109年第五河川局轄區

生態檢核及民眾參與委託服務案

規劃設計階段

上次審查意見回覆處理

石牛溪生態關注區域圖

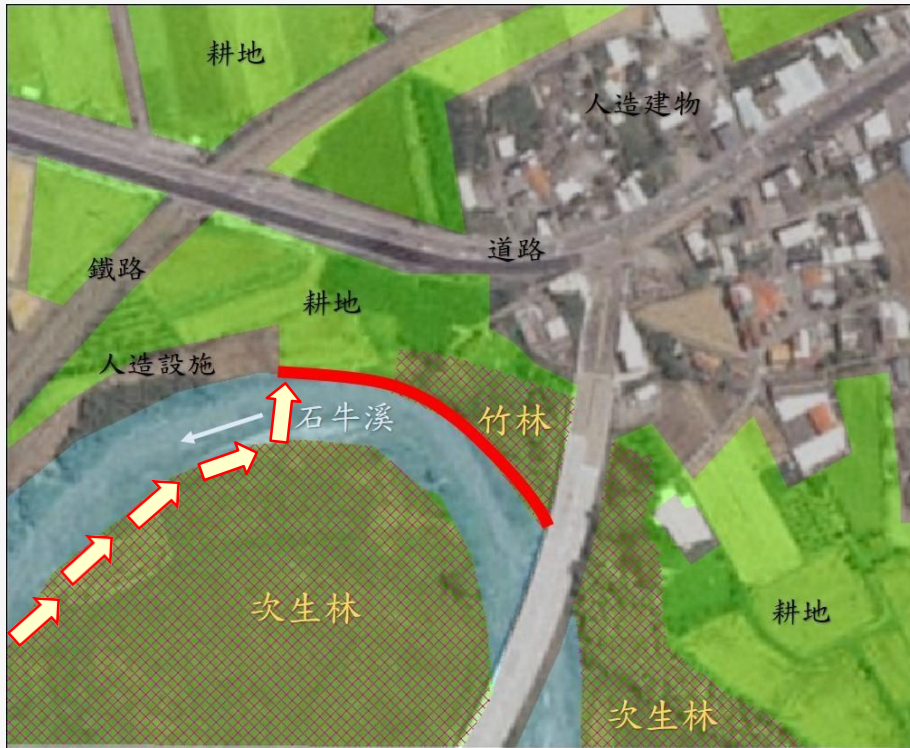
委員意見	意見回覆
鄭委員麗瓊	彎曲河道處之流速受到向心力影響 河川流速變化具多樣性，其設計請 改善以因應生態之需求。	有關彎曲河道處相關設計已設置丁壩進行改善，減緩流 速與沖刷，以維持濱溪棲地環境穩定。
	石牛溪工程於彎曲段請加強減少沖 蝕力。	已補充相關丁壩工程設計，減緩流速及沖刷。
	調查要低姿態，跟民眾溝通要誠懇 順應民眾的建議。	遵照辦理，本計畫團隊後續辦理民眾參與時，均持請益 之心態向民眾或NGO團體請教。
	河川生態之特性盼研判動植物之適 合性。	遵照辦理，本團隊除納入水利專家，亦已納入生態領域 專家顧問，針對環境現況特性，生態物種棲地等進行綜 合分析討論，以提供生態保育措施建議及主辦單位後續 維護管理分工參考，減輕工程對環境之影響

- 堤防新建工程上游段涉及關注物種諸羅樹蛙棲地，恐對棲地造成破壞
- 河川內高灘地目前植被豐富，適合鳥類或小型哺乳類動物躲藏與棲息，應盡量避免移除或擾動該區域
- 堤防新建後勢必影響溪濱橫向連續性，影響鄰近部分溪濱動物遷移

經濟部水利署第五河川局	工程名稱	北港溪南港、溪墘厝堤段環境改善工程	圖名	標準斷面圖(1)	比例尺	如圖示	設計	陳亮元	校核	王偉敏	審核	楊豐洲	日期	109.5.	第 2 / 3
					單位	公尺	技師	龐文林	審查	施國順	核定	許程宏	圖號		共 12 / 3

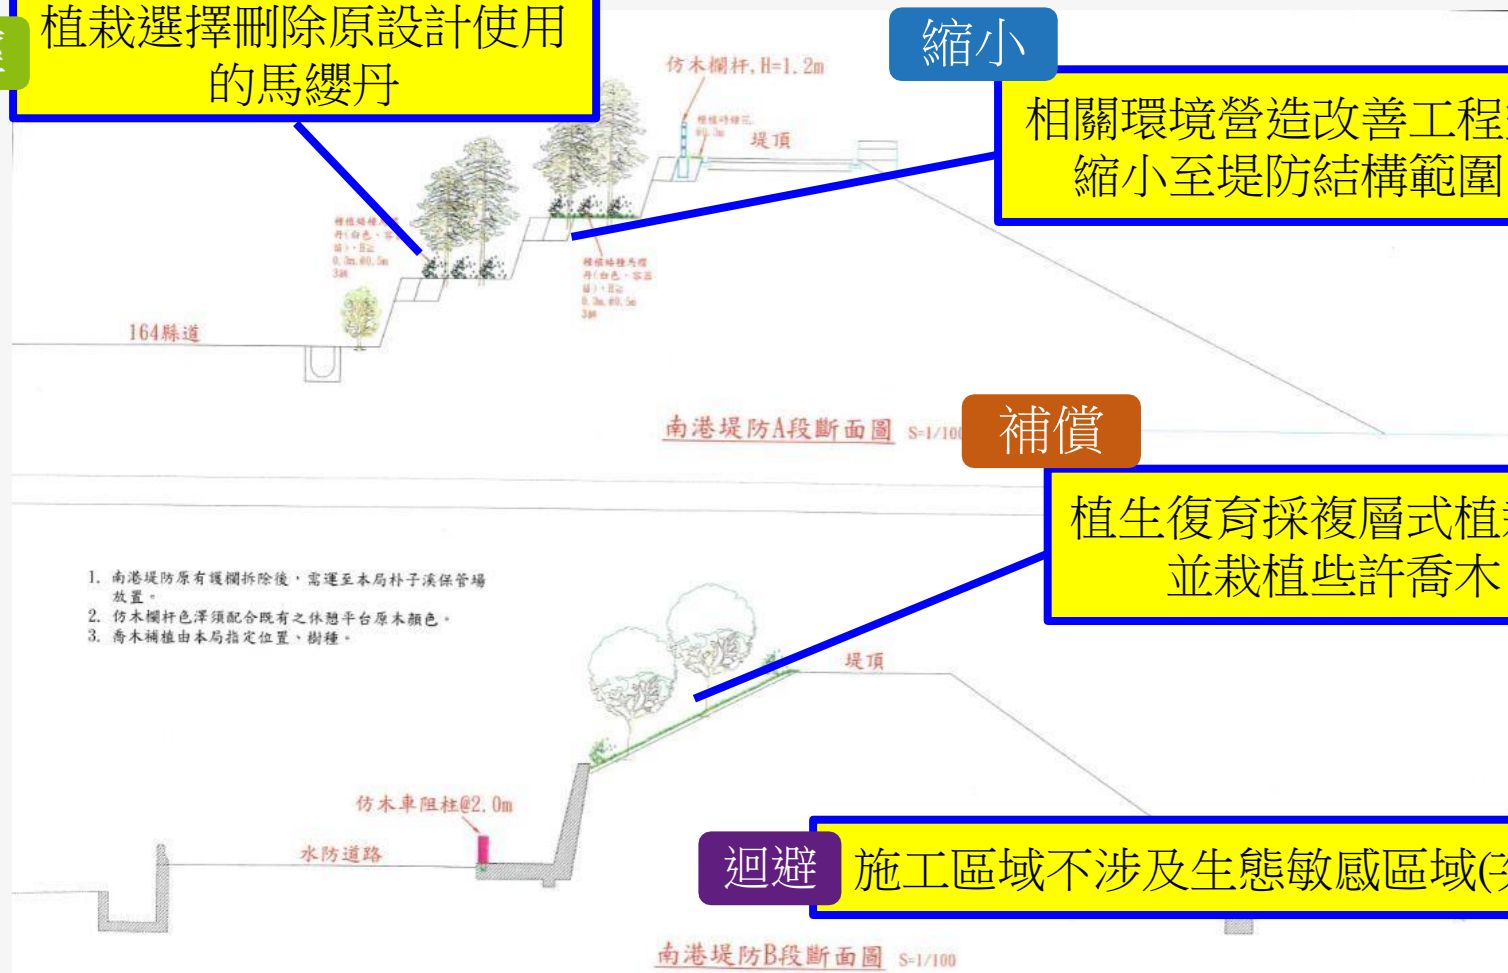
委員意見	意見回覆
楊委員嘉棟		將生態檢核與工程全生命週期結合因此生態檢核單位和工程設計施工單位應密切溝通配合，此外，建議應將生態檢核的成果，相關的策略與措施及保全對象納入施工及監造計畫中，成為合約的一部分，以利落實生態檢核的目的。	本計畫生態檢核團隊，除針對工程規劃設計內容於局內召開工作討論會進行討論外，亦辦理現場勘查確認相關生態保育措施與重要生態棲地，以讓生態檢核成果充分反映工程規劃設計之中。 另亦將生態保育措施及自主檢查表等建議內容提供五河局，讓相關內容納入工程營造商的施工計畫與監造計畫書內，以真正落實生態檢核目的。
		報告書中北港溪南港、溪墘厝堤段環境改善工程的附圖之植栽設計應以原生鄉土樹種為主，馬纓丹為外來種且有入侵的現象，建議生態檢核單位把關，避免類似情形發生。	北港溪原規劃設計植栽馬纓丹已刪除，並改採其他原生鄉土樹種。如山黃梔、月橘、苦林盤、草海桐。

生態保育措施建議	
迴避	● 工程範圍迴避堤外側耕地、草生地及次生林相等重要棲地，次生林相可見構樹、血桐及棟等樹種
縮小	● 環境營造改善工程範圍盡量縮小至堤防結構體內 ● 盡量縮小施工(含施工便道)量體或範圍，減少對生態物種等棲地影響
減輕	● 植栽選擇刪除原設計使用的馬纓丹樹木 ● 劃設施工範圍、施工便道路線及臨時堆置區位置，減輕施工期間對關注物種及周遭環境之干擾 ● 工程期間應避免大型機具同時施作並採分段施工方式，或設置施工圍籬，降低工程噪音影響鳥類覓食
補償	● 植生復育採原生植栽或複層式植栽，並栽植些許喬木 ● 建議農業管理單位應制定外來種移除計畫

植栽選擇刪除原設計使用的馬纓丹
